Oggetto: Procedura ID 9111. Risposta alla Osservazioni del pubblico Prot: m_amte.MiTE.REGISTRO UFFICIALE.INGRESSO.0030110.02-03-2023 – Procedura di Valutazione di Impatto Ambientale di competenza statale ai sensi dell’art. 23 del D. Lgs 152/2006 relativa al progetto “Impianto agrivoltaico Trivignano" di potenza di picco 17,1808 MWp sito nei Comuni di Trivignano Udinese, Santa Maria la Longa e Pavia di Udine. Proponente: EG NUOVA VITA srl.

CONTRODEDUZIONI ALLE OSSERVAZIONI PRESENTATE DAL PUBBLICO AI SENSI DELL'ART. 24, COMMA 3, DEL D.LGS. 152/2006

Figura 1. Risultati dell'analisi di intervisibilità effettuata rispetto al Borgo Clauiano

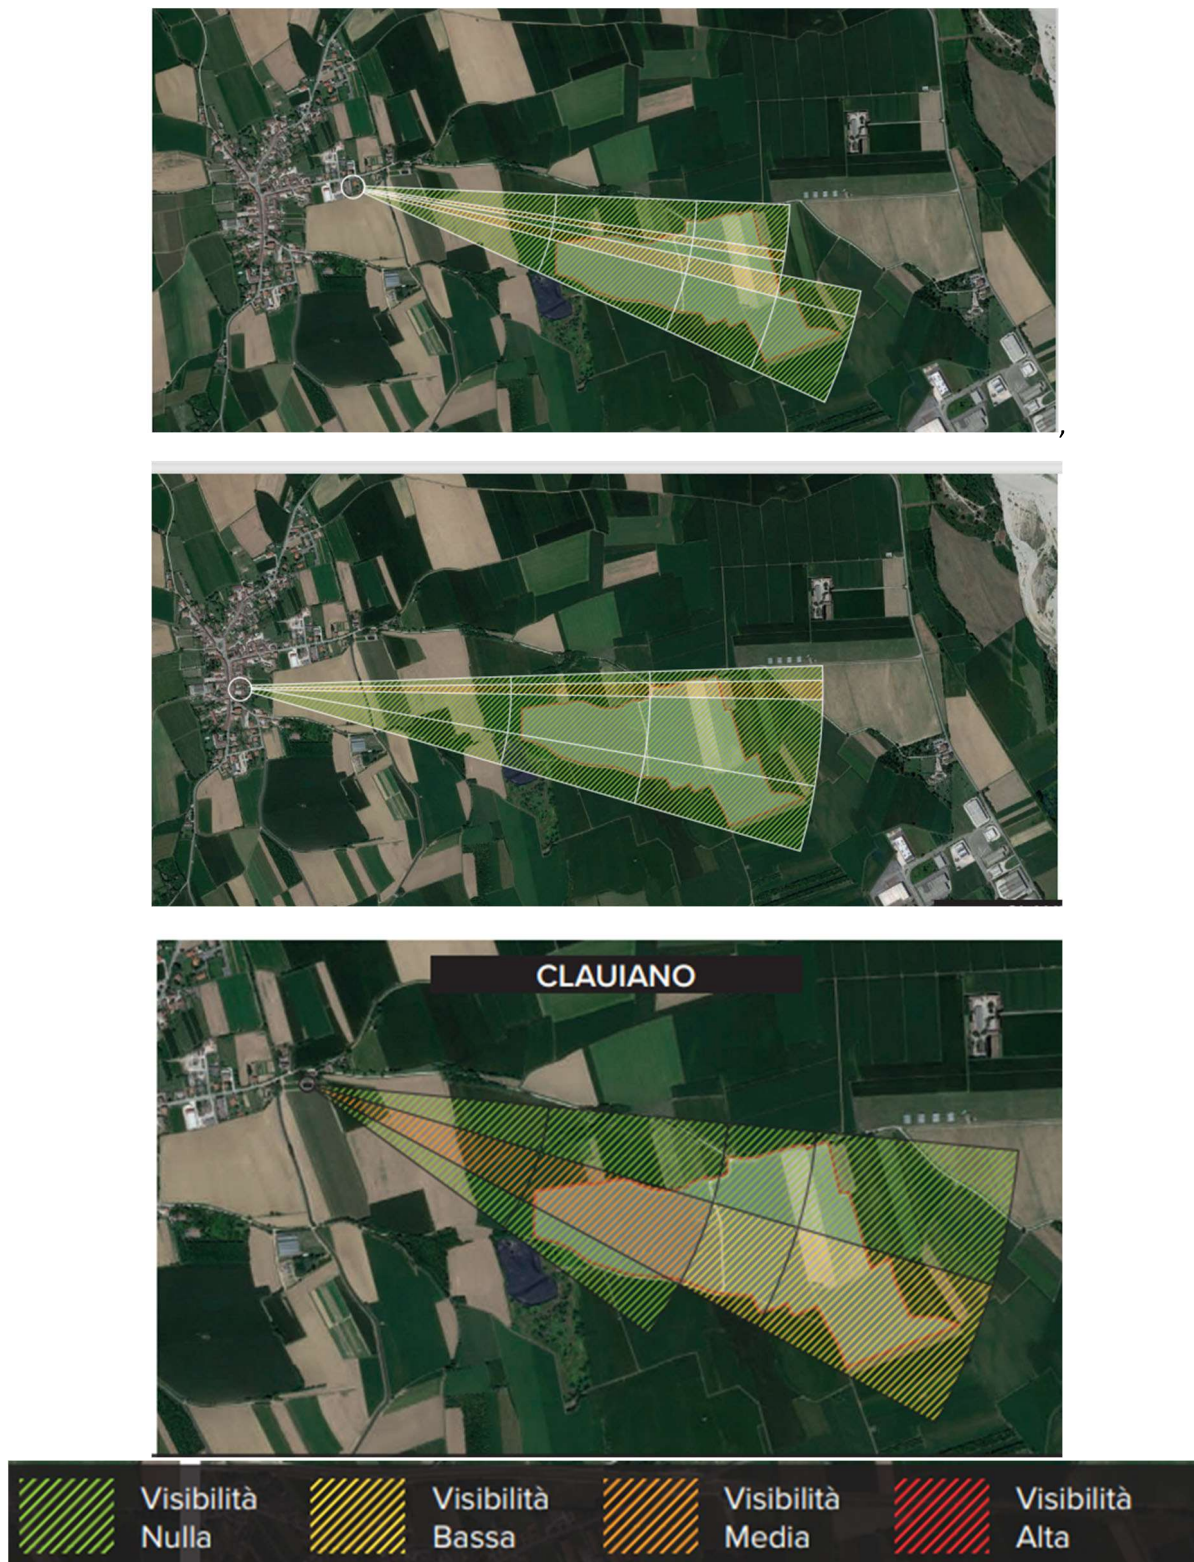
“2. Le aree interessate dall'intervento in oggetto sono situate nel territorio del Borgo di Clauiano, antico centro medievale che negli anni ha saputo mantenere un'identità ben definita, con le sue caratteristiche architettoniche in pietre e sassi tipiche appunto dei borghi rurali incastonati nella campagna friulana, a prevalente vocazione contadina. Il Borgo di Clauiano dal 2004 rientra nell'elenco Nazionale dei Borghi più belli d'Italia e le Amministrazioni Comunali che si sono susseguite negli anni hanno investito ingenti somme di denaro per la riqualificazione urbana dello stesso, molte delle quali derivanti da contributi della Regione Friuli-Venezia Giulia, al fine di potenziare l'offerta turistica.

La realizzazione di tale impianto andrebbe, quindi a snaturare l'identità del Borgo di Clauiano, soprattutto vista l'area scelta per la realizzazione dell'impianto fotovoltaico che di seguito illustriamo.

- 520 m circa dal centro abitato del Borgo di Clauiano;
- 530 m dalla "Dogana Vecchia" (edificio storico), che ha rappresentato nei vari periodi storici il vecchio confine tra l'Italia e l'Austria, la cui area è classificata Zona G.4.2 strutture turistico - ricettive e sportive dal PRGC vigente;

L'analisi di intervisibilità rispetto al Borgo Clauiano (**Errore. L'origine riferimento non è stata trovata.**) mostra una visibilità perlopiù nulla per quanto riguarda il centro abitato, si riscontra invece una visibilità medio-bassa prendendo come riferimento alcuni edifici periferici rispetto al borgo stesso. Tale visibilità interessa solamente i confini nord ed est dell'impianto.

Figura 2. Risultati dell'analisi di intervisibilità effettuata rispetto alla Chiesa di San Marco

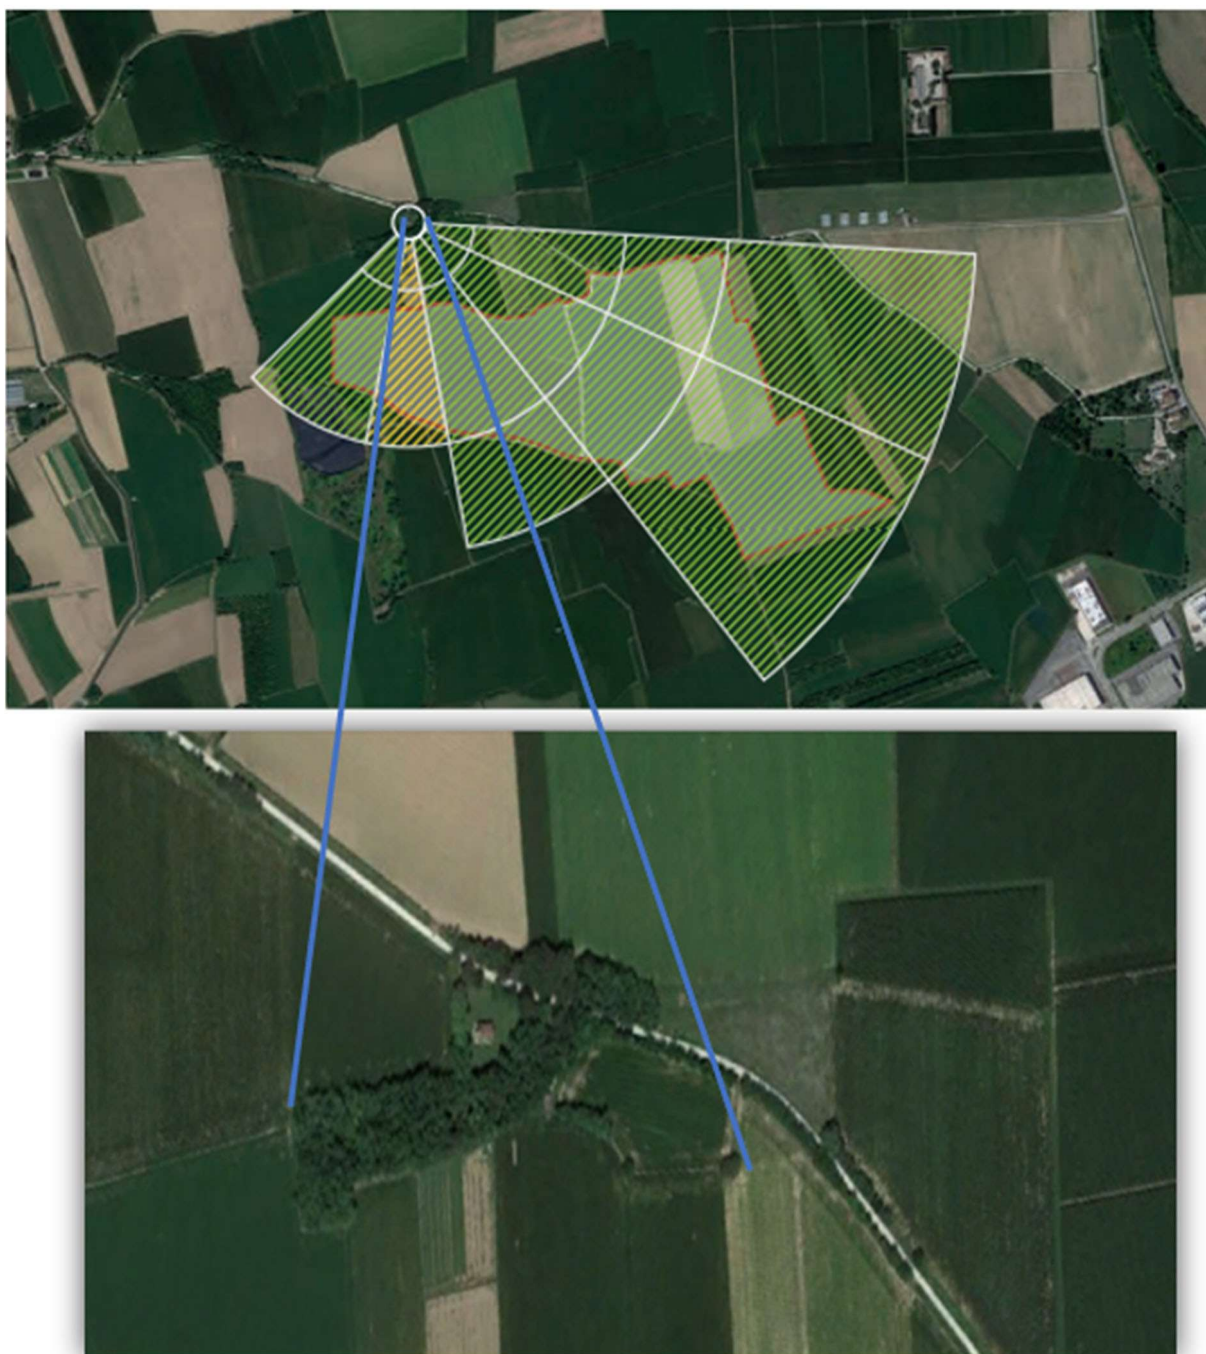
- 140 m dal sito della Chiesa di San Marco (edificio segnalato nella Carta Archeologica regionale come "chiesa età medievale, risalente al XIV secolo ma con origine certamente più antica);

Rispetto alla Chiesa di San Marco, che risulta già attualmente circondata da un'ampia fascia arborea, lo studio evidenzia (**Errore. L'origine riferimento non è stata trovata.**), a causa di una fallanza nella vegetazione esistente, una limitata porzione dalla quale si potrebbe percepire l'impianto in progetto (limitatamente ad una piccola sezione dell'area nord).

Figura 5. Fascia vegetata a due file parallele sfalsate prevista dal progetto

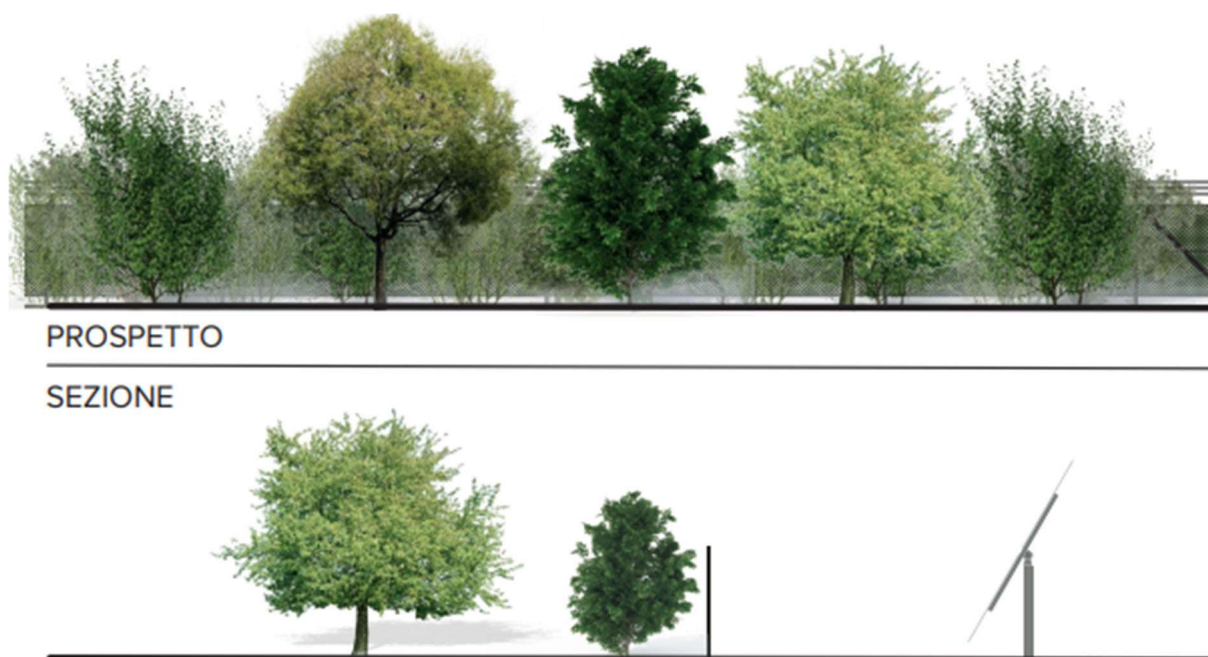
4. Interventi di mitigazione ambientale: si evince dal computo metrico estimativo che verranno piantumate piante, di altezza 2 - 2,5 metri, i tracker raggiungono altezze di 4,5 metri, per cui il mascheramento è totalmente insufficiente. Le mitigazioni già di progetto devono essere più consistenti e va programmata sia a livello di intervento che di costi un'adeguata manutenzione delle piante ad alto fusto, compresa la sostituzione delle piante durante l'arco di vita dell'impianto, perciò riteniamo insufficienti le previsioni di spesa messe a computo metrico. Risulta assente inoltre, un piano economico-operativo dettagliato sulle modalità di esecuzione delle manutenzioni del verde (irrigazione, concimazione delle piante, sfalcio, sostituzione delle fallanze) per tutto il periodo di attività dell'impianto, sino allo smantellamento dello stesso. Tali operazioni sono fondamentali per ottenere un attecchimento ottimale delle piante al momento della messa a dimora ed un accrescimento rapido delle piante nei primi anni, onde evitare quanto più possibile un processo di degrado ambientale e compromissione del paesaggio dovuti all'incuria. Si ritiene necessario, inoltre, discutere puntualmente delle specie che verranno installate e sulla necessità che tutte le piantumazioni perimetrali dovranno essere eseguite prima della posa dei pannelli per contenere da subito gli impatti visivi soprattutto per quanto riguarda l'area antistante la Chiesetta di San Marco.

In particolare, lungo i confini Est, Ovest, Sud e per un tratto del confine Nord la fascia vegetata sarà costituita da due file parallele sfalsate (**Errore. L'origine riferimento non è stata trovata.**) in cui:

- i) la fila più esterna composta da specie arbustive di media grandezza (fino a 6 metri) distanziate tra loro di circa 4-5 m;
- ii) la fila più interna, lato recinzione, composta da specie arbustive di più piccola taglia distanziate tra loro di circa 2-3 m

Figura 8. Rappresentazione grafica del rapporto tra infiltrabilità (f) e infiltrazione cumulata (F) in funzione del tempo secondo il modello di Philip.

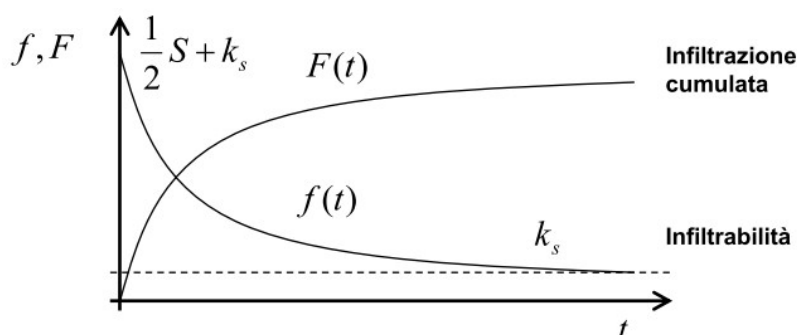
3. Gestione delle acque meteoriche: L'area interessata dalla realizzazione del parco agrivoltaico è situata all'interno del P.A.I. Piano Assetto Idrogeologico zona P1, ovvero di pericolosità idraulica moderata. Si considera, però, che storicamente l'abitato di Clauiano era soggetto a diversi allagamenti e molte aree agricole erano destinate a bosco o prateria così da permettere un migliore assorbimento delle acque meteoriche; tale area, infatti, deriva dalla sedimentazione di depositi fluvio-glaciali trasportati dal Torrente Torre e la sua composizione fino a tre metri circa di profondità è prevalentemente costituito da limi sabbiosi, i quali non permettono un veloce assorbimento delle acque. Preoccupa, dunque, il risvolto derivante dallo sgrondo delle acque meteoriche sull'intera area che è pari a circa 23 ettari di terreno; ad oggi, infatti, nonostante i terreni siano coltivati e tale condizione consenta un deflusso migliore rispetto alla situazione di progetto, in diverse occasioni si riscontra l'allagamento di via San Marco che provoca in alcuni casi danni ai primi edifici dell'abitato di Clauiano posto a nord-ovest rispetto all'impianto oggetto della presente. Si chiede, dunque, un accurato approfondimento rispetto alla necessità di eventuali opere di regimazione delle acque meteoriche non solo a protezione dell'impianto stesso ma, soprattutto, a protezione dell'abitato del Borgo di Clauiano, non si ritiene per nulla sufficiente la posa di geocompositi.

L’equazione di Philip individua un tasso di infiltrazione variabile nel tempo, che partendo da valori molto elevati tende asintoticamente alla conducibilità idraulica a saturazione (K_s) (Figura 8)
